DRUŽBA ZA AVTOCESTE V REPUBLIKI SLOVENIJI
DARS d.d.

DODATEK št. 2

k dokumentaciji v zvezi z oddajo javnega naročila

Rekonstrukcijo ACB Ljubljana na Griču, DARS d.d.

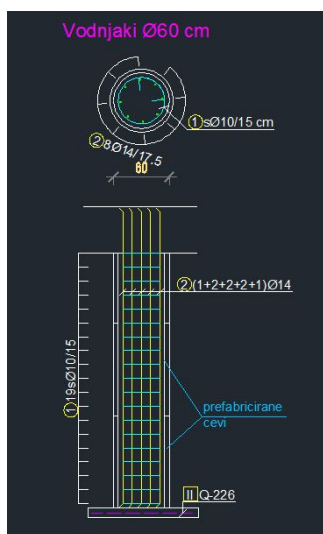
Vprašanje 19: Prosimo za detajl, opis in lokacijo postavke:

N 2 1 188 in sicer Izdelava vodnjakov: Dobava in polaganje betonskih cevi ϕ 60, komplet z izdelavo betonske podlage, polaganjem bet. cevi, vstavljanje armature, beton C30/37, komplet z vsem potrebnim materialom in delom, vse v kompletu, obračun po tekočem metru; m1 63,00.

To so vodnjaki pod talno ploščo skladišča soli. Prikazani so v načrtu arhitekture v tlorisu temeljev v oseh od 1 do 7 (št. lista h/1.5.6) in prerezu (št. lista h/1.5.9). Vodnjakov je 21 kosov (globine cca 3m – točno globino bo določil geomeganik). Pozicija vodnjakov je označena tudi v načrtu gradbenih konstrukcij na risbi h/3/1.5.1. Detajl ter armatura vodnjakov je na risbi h/3/1.5.6. Pod vodnjaki se izvede pusti beton 150x150cm debeline 10cm armiran z mrežo Q226. Betonske cevi so prefabricirane. Detajl je podan spodaj:
